## Technische vragen

Van : Christiaan Quik  
Datum vraag : 18 september 2021  
Onderwerp : Bestemmingsplan Spoorzone A1 locatie

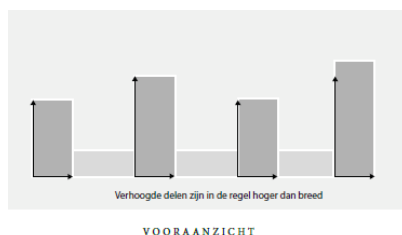
7. In hoeverre is bij de parkeervraag rekening gehouden met meer bewoners die overdag thuis zijn sinds de Corona-pandemie en hun auto dus niet weg is? Is er dan nog voldoende aanbod van parkeerplaatsen voor bijvoorbeeld de commerciële voorzieningen?
8. Hoe wordt gezorgd dat de beperkingen voor het parkeren van een auto bij de woningen voor (nieuwe) bewoners voor langere termijn juridisch goed geborgd is?
9. Hoe wordt gemonitord dat het parkeren niet een probleem wordt van het omliggende gebied en welke maatregelen kunnen genomen worden bij parkeeroverlast?

7. Bij het vaststellen van de parkeernormen is geen rekening gehouden met de Corona-pandemie. Iedere ontwikkeling moet echter op eigen terrein voldoen aan de parkeernorm. Dat betekent dat de huidige parkeerplaatsen voor commerciële voorzieningen beschikbaar blijven en dat voor nieuwe commerciële ontwikkelingen ook aan deze norm moet worden voldaan.

8. In het bestemmingsplan is de vastgestelde parkeernorm opgenomen. Deze blijft gelden voor alle komende ontwikkelingen op deze locatie. De ontwikkelaar legt de verdere afspraken met de bewoners vast over het gebruik van en het recht op een parkeerplaats.

9. De gemeente Gouda bekijkt parkeerproblematiek gebiedsgericht, deze aanpak is vastgesteld in het Parkeerplan Gouda 2020. Per wijk wordt er samen met de bewoners gesproken of parkeerregulering een oplossing kan zijn voor ontstane problemen. Dit zal ook worden gedaan indien er parkeerproblemen worden geconstateerd in de spoorzone.
